Resumen Interferencia

Interferencia Redes Consorcio Aqua

TGI S.A ESP
Al contestar cite:
S20230100005647
Fecha: 23/11/2023 16:14:07

463. SOLICITUD INFORMACION - IDENTIFICACION INTERFERENCIA CON INFRAESTRUCTURA TGI S.A ESP GASODUCTO LA SABANA TRAMO COGUA MOSQUERA DE DIAMETRO 20" CON EL PROYECTO DE RENOVACION Y CONSTRUCCION DE LAS REDES DE ACUEDUCTO Y ALCANTARILLADO EN LA VEREDA DE PARCELAS GLOBO 1 UBICADA EN JURISDICCION DEL MUNICIPIO DE COTA EN EL DEPARTAMENTO DE CUNDINAMARCA

Planta Alcantarillado Sanitario

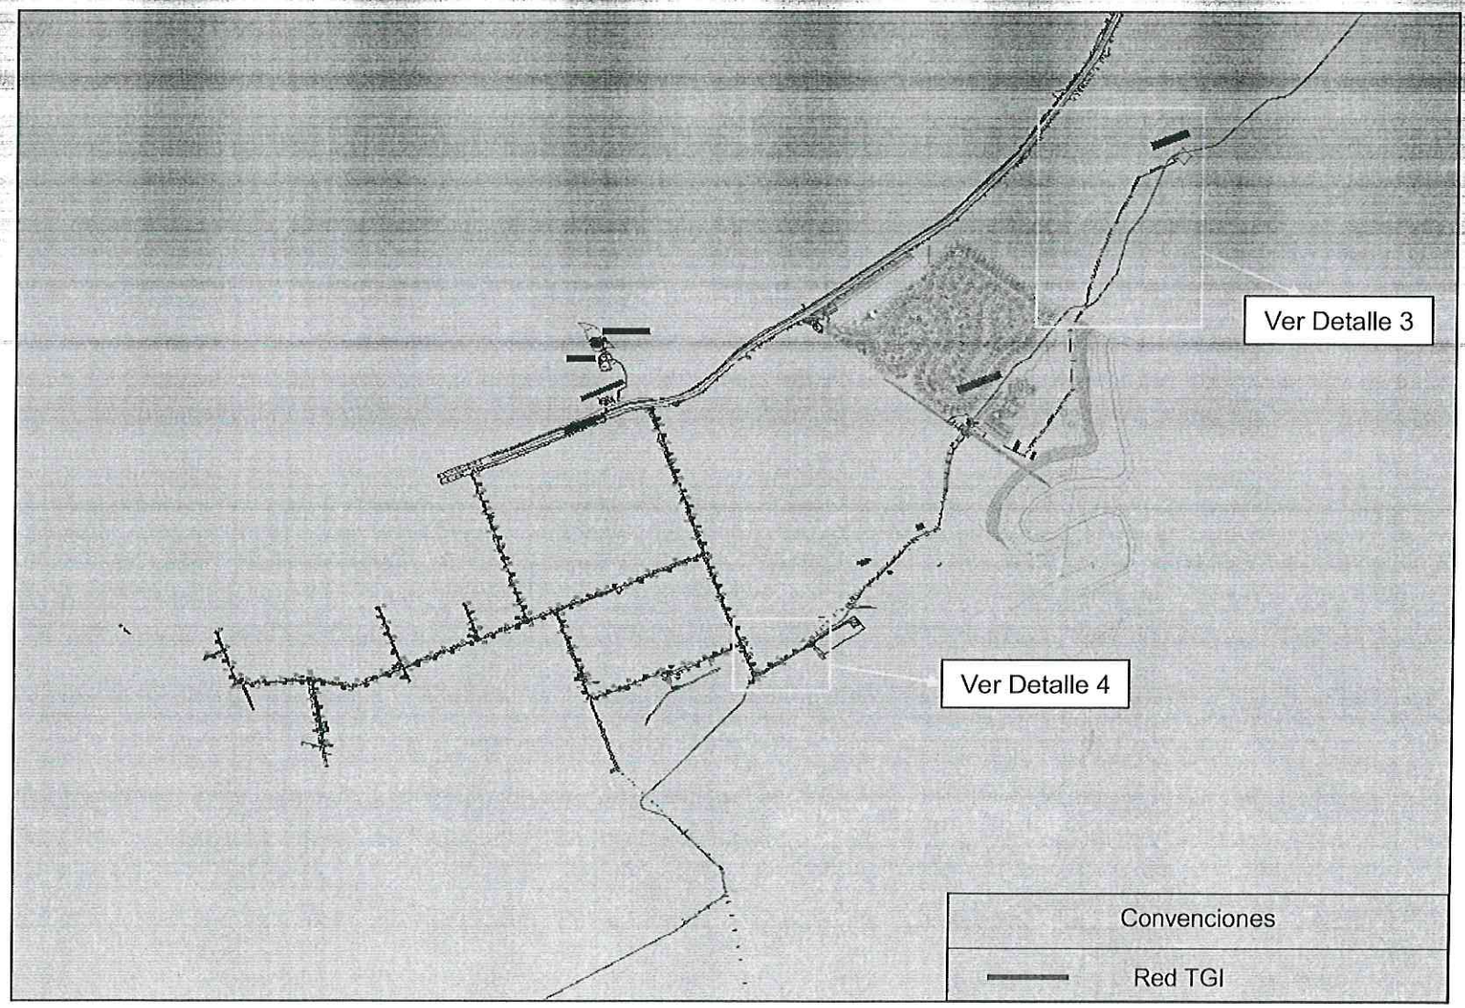
- Al evidenciar las interferencias tipo cruce y evaluar la longitud de la interferencia tipo paralelismo, la tubería de TGI podría quedar confinada bajo las estructuras planteadas como son los pozos, por lo cual se solicita evaluar el replanteo de las obras donde la tubería quedaría en esta condición, es decir, lograr una ubicación en la que el gasoducto no quede debajo de estructuras como los pozos, drenajes, filtros o cualquier otra, debido a que TGI realiza acciones de inspección y mantenimiento sobre su activo, por lo cual es necesario tener libre acceso sobre este y con las estructuras que hacen parte del proyecto no se permitiría realizar las acciones preventivas y de mantenimiento sobre la tubería de transporte de gas.

Detalle 2

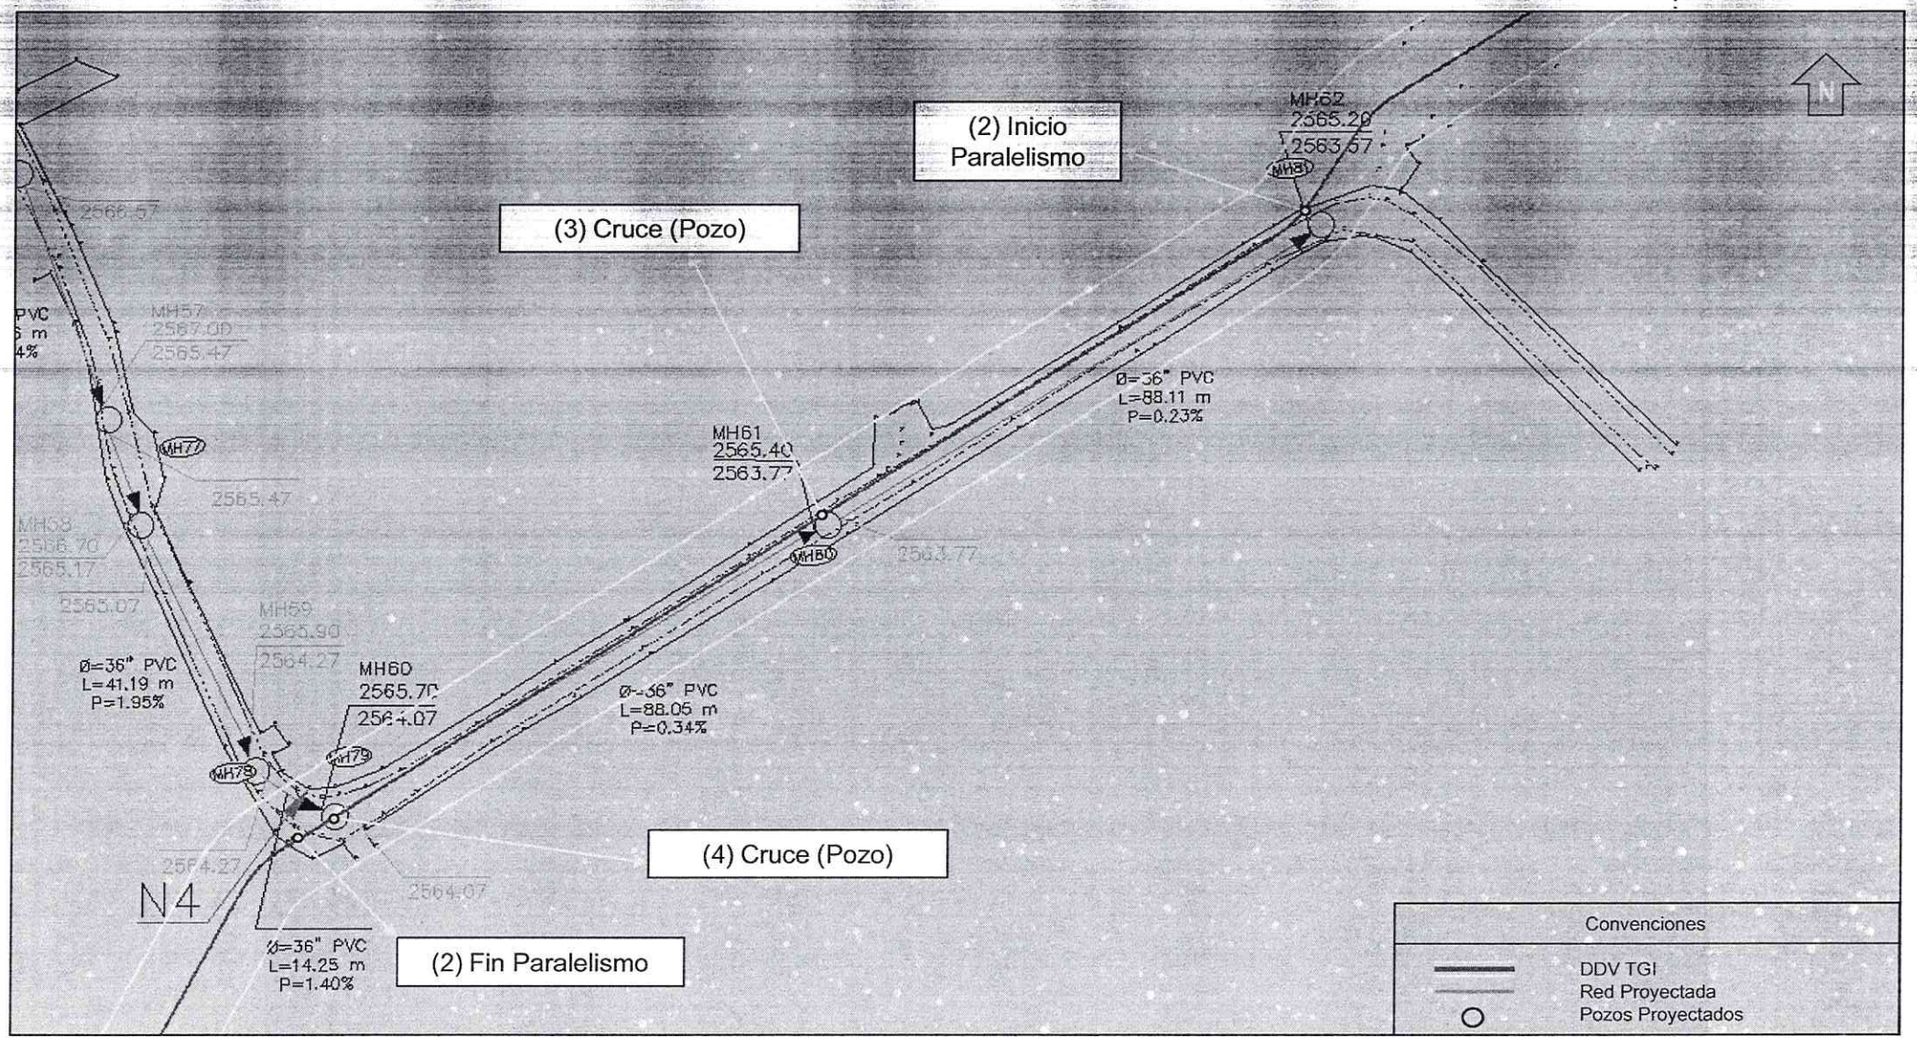
(2) Inicio Paralelismo
(3) Cruce (Pozo)
(4) Cruce (Pozo)
(2) Fin Paralelismo
MH62
2565.20
2563.67
MH61
2565.40
2563.77
MH60
2565.70
2564.07
MH59
2565.90
2564.27
MH58
2566.70
2565.17
MH57
2567.00
2565.47
MH77
MH78
MH79
MH81
Ø=36" PVC
L=88.11 m
P=0.23%
Ø=36" PVC
L=88.05 m
P=0.34%
Ø=36" PVC
L=41.19 m
P=1.95%
Ø=36" PVC
L=14.25 m
P=1.40%
N4
N
Convenciones
DDV TGI
Red Proyectada
Pozos Proyectados

Detalle 1

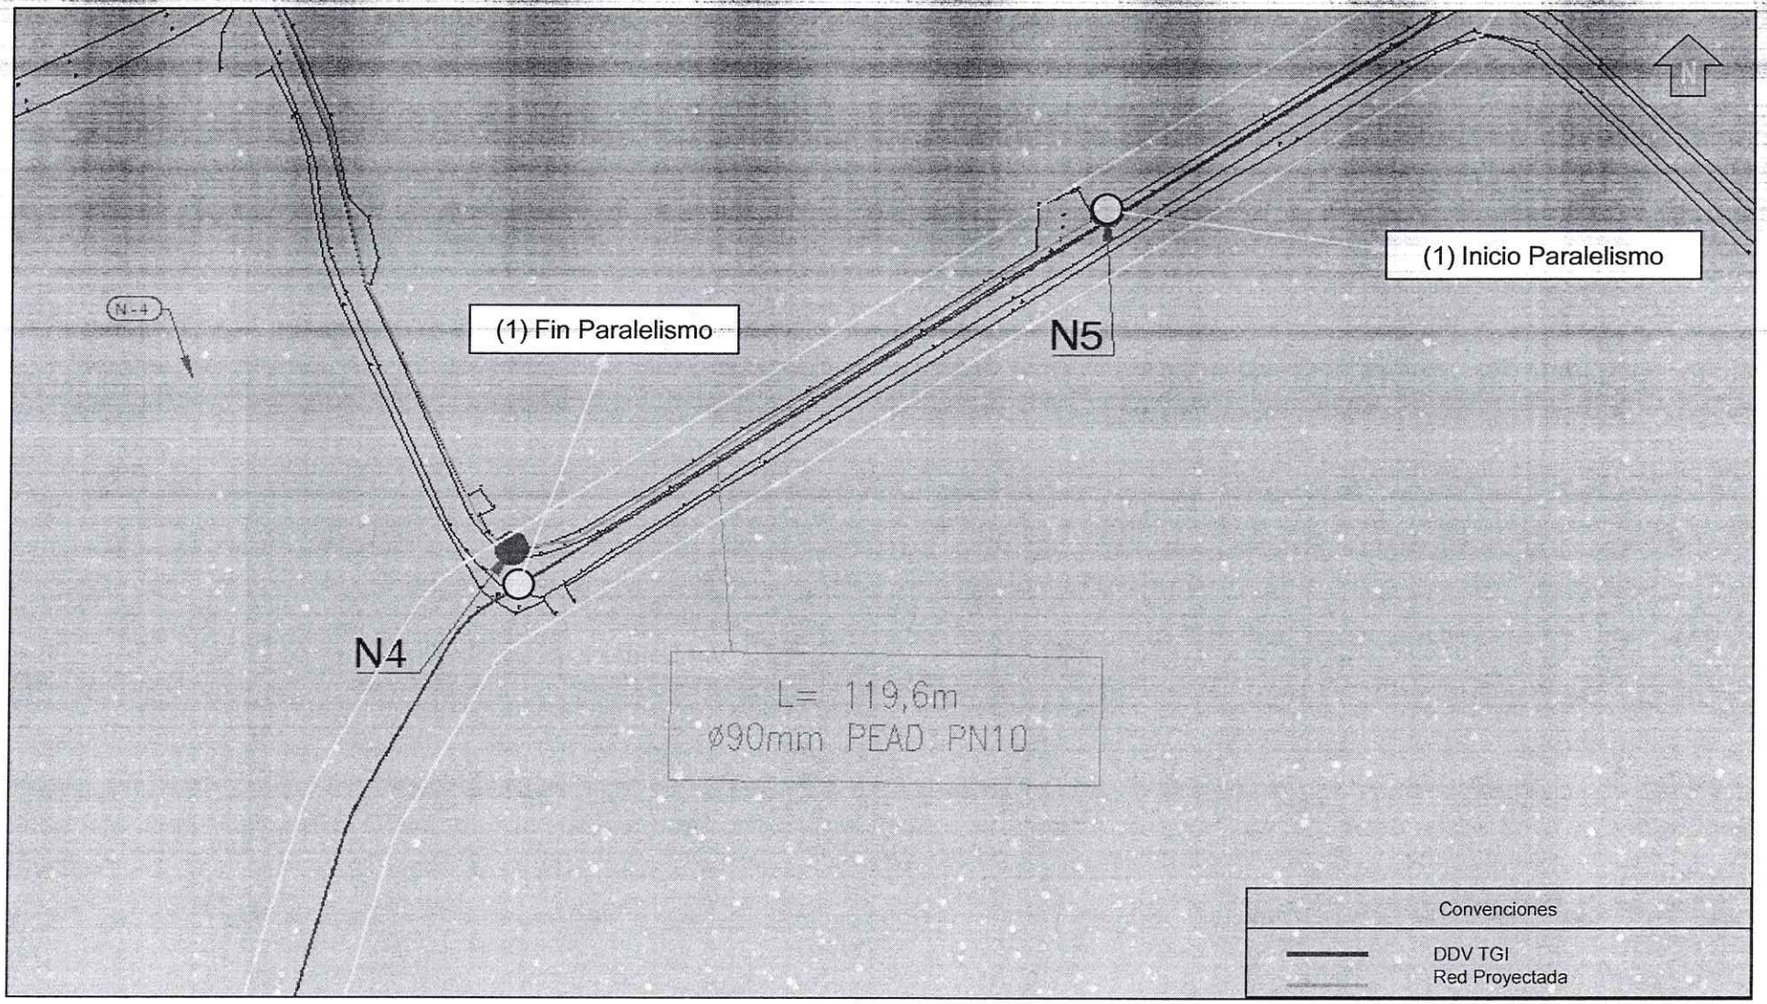
N-4
(1) Fin Paralelismo
N5
(1) Inicio Paralelismo
N4
L= 119,6m
ø90mm PEAD PN10
Convenciones
DDV TGI
Red Proyectada
